**STUDIO DI IMPATTO AMBIENTALE PARCO EOLICO "GOMORETTA"**

Elaborato : SIA\_RC\_R001

Relazione sulla coerenza del progetto "Gomoretta" con  
la Delib.G.R. n. 3/17 del 16.1.2009  
e la Del. n. 40/11 del 7.8.2015

Figura 2 - Inquadramento parco rispetto alle Zone di Protezione Speciale

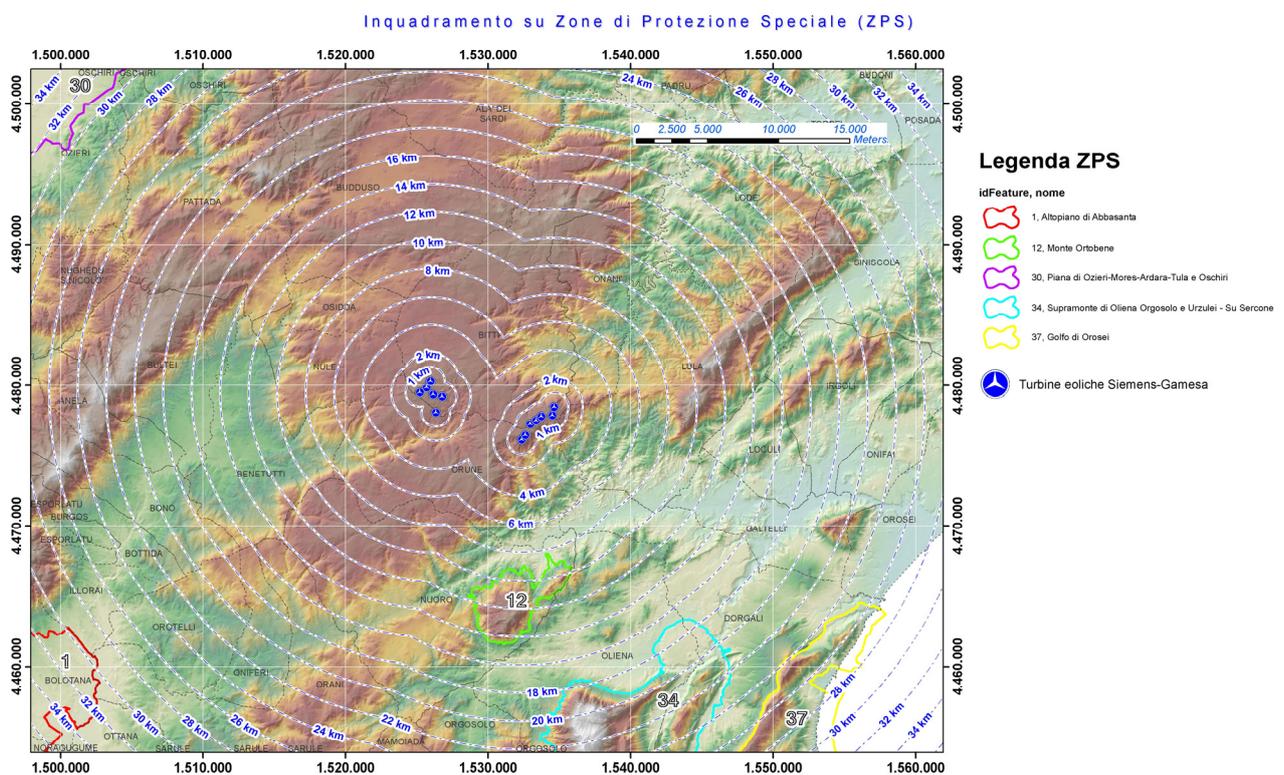
4.1) una relazione che illustri la coerenza dell'intervento con la DGR 40/11 del 2015 "Individuazione delle aree e dei siti non idonei all'installazione degli impianti alimentati da energia eolica";

Aree incluse nella Rete Natura 2000 designate in base alla Direttiva 92/43/CEE Siti di importanza Comunitaria (SIC)	Il progetto proposto non ricade in alcuna di queste aree
Aree incluse nella Rete Natura 2000 designate in base alla Direttiva 92/43/CEE Siti di importanza Comunitaria (SIC) Fascia di rispetto di 1000 metri	Il progetto proposto non ricade in alcuna di queste aree. La turbina più vicina al SIC di Monte Albo dista 7,2 km (si veda allegato SIA_D012) o la Fig.1
Aree incluse nella Rete Natura 2000 designate in base alla Direttiva 79/409/CEE Zone di Protezione Speciale (ZPS)	Il progetto proposto non ricade in alcuna di queste aree. La turbina più vicina alla ZPS Monte Ortobene dista oltre 8,3 km (vedi Fig.2)
Aree incluse nella Rete Natura 2000 designate in base alla Direttiva 79/409/CEE Zone di Protezione Speciale (ZPS) Fascia di rispetto di 2000 metri	Il progetto proposto non ricade in alcuna di queste aree. Vedi Fig.2
